Rijkswaterstaat Zeeland
Projectbureau Zeeweringen

Datum 14 april 2009
Onderwerp Principe oplossing plateau Gat van Westkapelle

Principe oplossing plateau Gat van Westkapelle

Voorontwerpoverleg (VOO) Gat van Westkapelle, PZDT-V-08379 ontw
donderdag 23 oktober 2008

Figuur b: Concept 3D-tekening principe oplossing¹

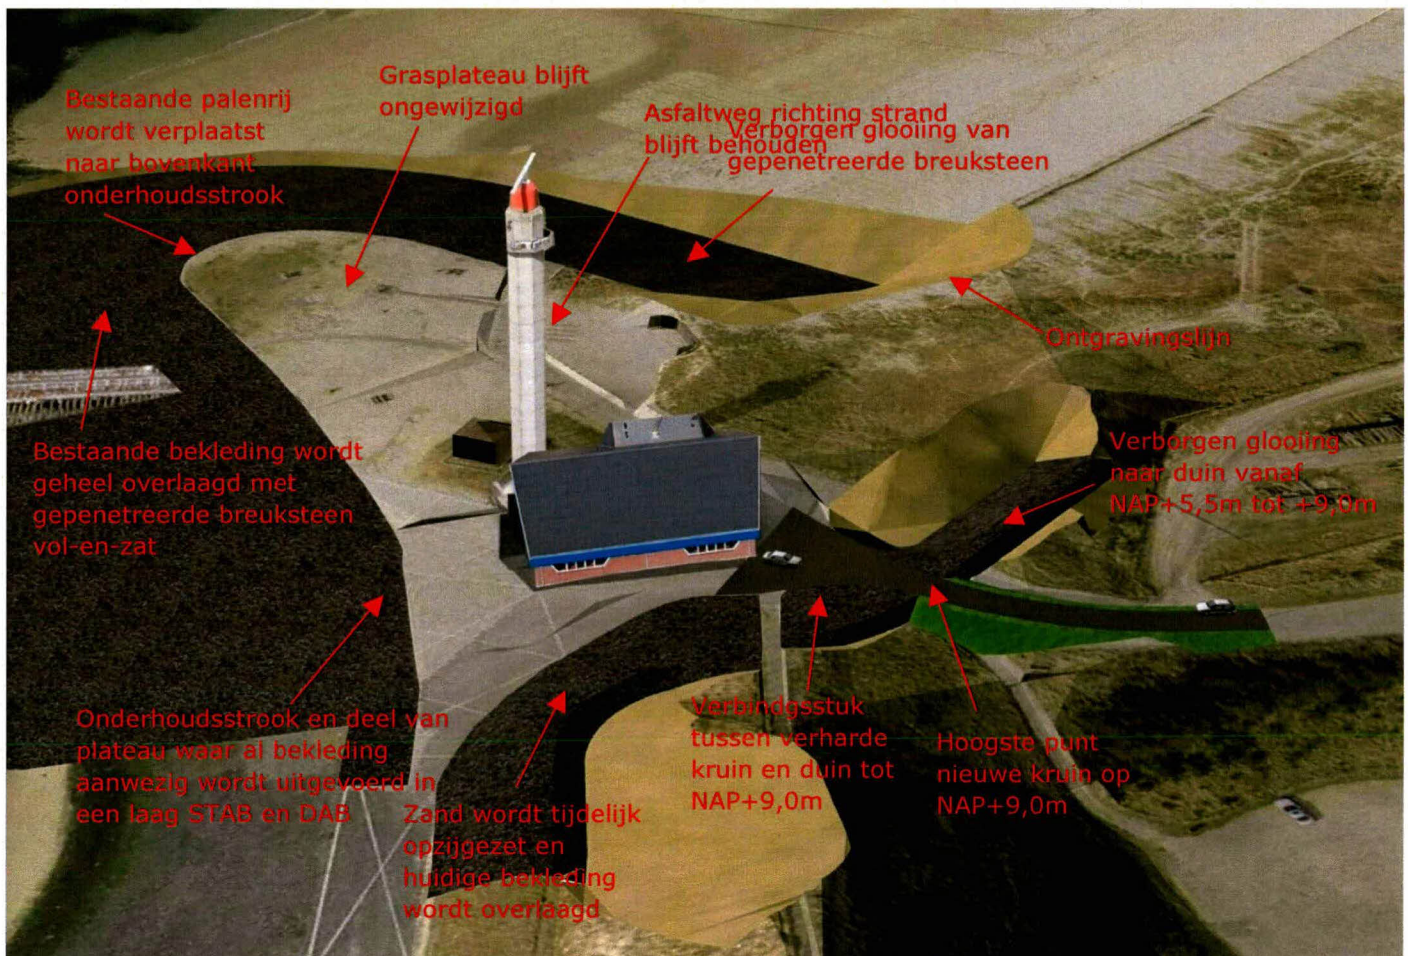
In het ontwerp van de dijkverbetering zal de kruinverhoging achter het gebouw van de reddingsbrigade worden geïntegreerd. In Figuur b en Figuur 1 is de principe oplossing weergegeven.

*** Bekleding plateau en kop dam.**

De grasbekleding op het plateau hoeft niet te worden verbeterd, al kan er wel incidenteel schade optreden. De verwachte schade is echter toelaatbaar, vanwege het grote achterliggende volume van de dijk. Bovendien wordt er slechts incidenteel schade verwacht. De bekleding op het onderbeloop wordt wel versterkt, omdat er geen ruimte is om de verborgen bekledingen tot een diepte door te zetten, die verbetering van deze bekleding kan voorkomen. Daarnaast is het vanuit beheerdersoogpunt niet wenselijk om deze bekleding ongemoeid te laten.

*** Kruinhoogte en bekleding plateau en kop dam**

Uit de uitgevoerde golfoverslag berekeningen volgt dat indien achter het gebouw van de reddingsbrigade een verharde dijkkruin wordt aangelegd tot NAP +9,0 m dat de kruin voldoende hoog, zodat het waterbezwaar bij een maatgevende storm acceptabel is. De kruin moet wel verhard worden en tot de de hoger gelegen duinen doorgezet worden met overal een hoogte van minimaal NAP +9,0m. In Figuur b en Figuur 1 is de ligging van de nieuwe kruin weergegeven. De nieuwe kruinlijn komt te liggen tussen het bestaande duin aan de zuidzijde en de oude dijk aan de noordzijde, waarvoor zich nu een duin bevindt. Aan beide zijden wordt met behulp van gepenetreerde breuksteen een soort van verborgen glooiing aangelegd, zodat er een goede overgangsconstructie ontstaat tussen dijk en duin. Aan de noordzijde wordt de gepenetreerde breuksteen verdiept aangelegd tot NAP +5,5m, waardoor het gehele voorliggende plateau kan worden ontzien. Vanwege

de kruinverhoging moet een stuk van de weg worden aangepast. Over een afstand van ca. 65 meter moet de huidige weg worden opgehoogd, waarbij dezelfde breedte blijft behouden.
